**AVIS RELATIF À LA PROTECTION
CONTRE LES EVENTUELS EFFETS NOCIFS ET NUISANCES
PROVOQUÉS PAR LES RAYONNEMENTS NON IONISANTS
GÉNÉRÉS PAR DES ANTENNES ÉMETTRICES STATIONNAIRES**

Commune : CHAUMONT-GISTOUX - Exploitant : ORANGE

Rapport n° 1237 / 2024

Figure 1 : Vue en plan des lieux de séjour et des points de contrôle

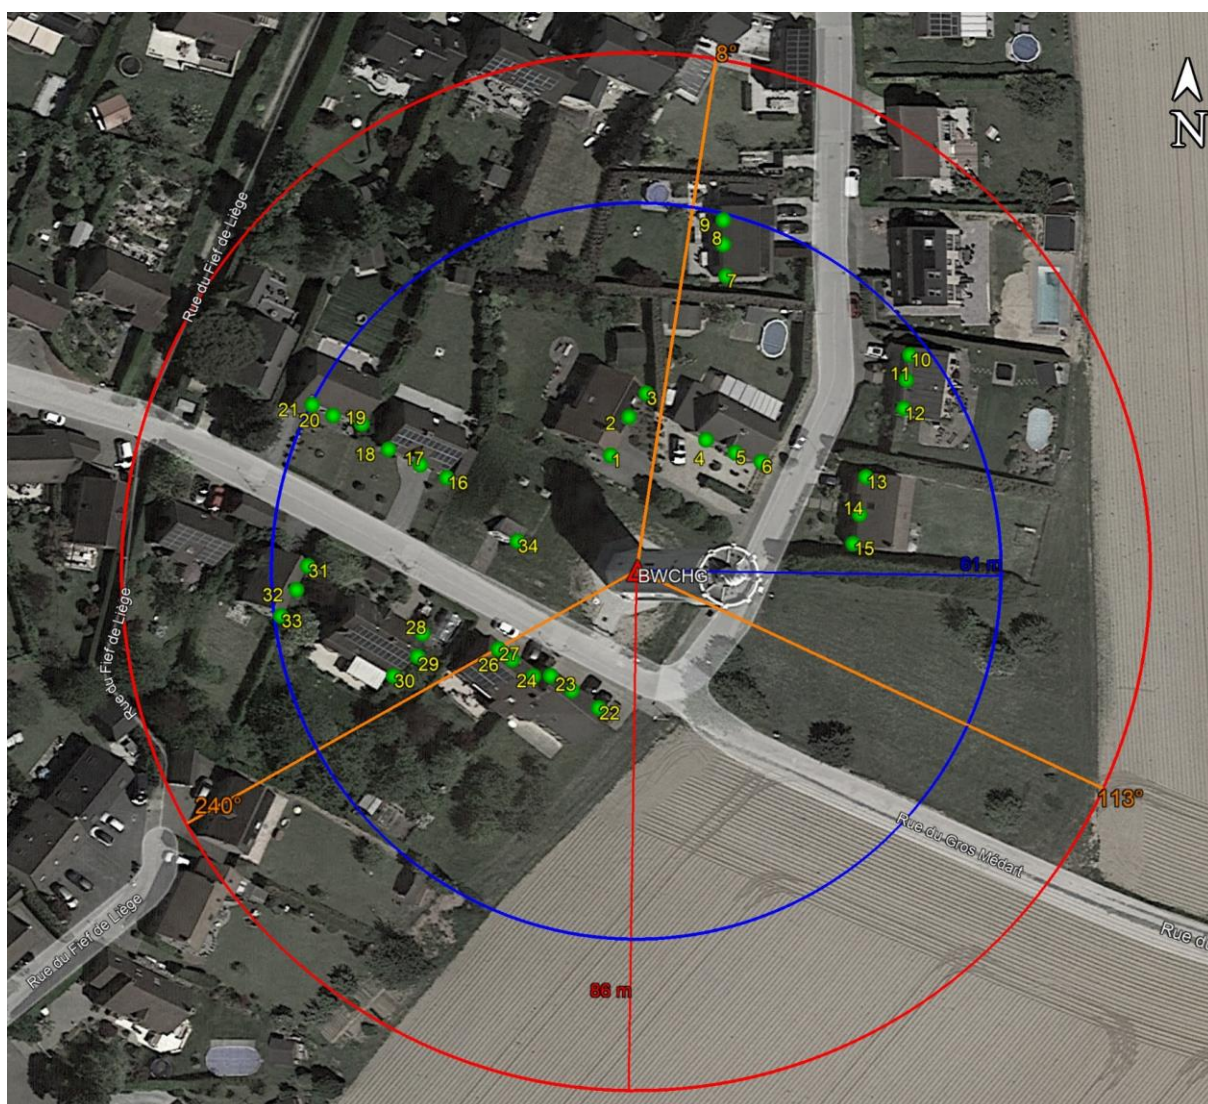
Les fréquences d'émission, la puissance rayonnée par chacune des antennes et leur gain permettent de déterminer le rayon de la zone à analyser. Tout dépassement de la limite par installation est exclu en dehors de cette zone. Le tableau 2 reprend les 35 LS² pour lesquels l'indice d'exposition est le plus élevé. Les différentes colonnes indiquent :

- le numéro du point de contrôle repris sur un des plans de la figure 1;
- le numéro du LS dans lequel se trouve le point de contrôle de la 1^{ère} colonne ;
- l'atténuation d'obstacle prise en compte pour le calcul de l'indice d'exposition dans le LS ;
- le résultat du calcul de l'indice d'exposition.

En ce qui concerne les antennes de l'installation mentionnées dans le tableau 1, la distance maximale à laquelle la limite pourrait être atteinte, à l'extérieur, est égale à 76,7 m. S'il n'y a pas de LS à une distance inférieure, les antennes respectent forcément la limite d'immission.

Dans le cas des LS situés à l'intérieur des bâtiments, une atténuation d'obstacle est prise en compte et il en résulte que la distance maximale à laquelle la limite pourrait être atteinte se réduit à 54,3 m.
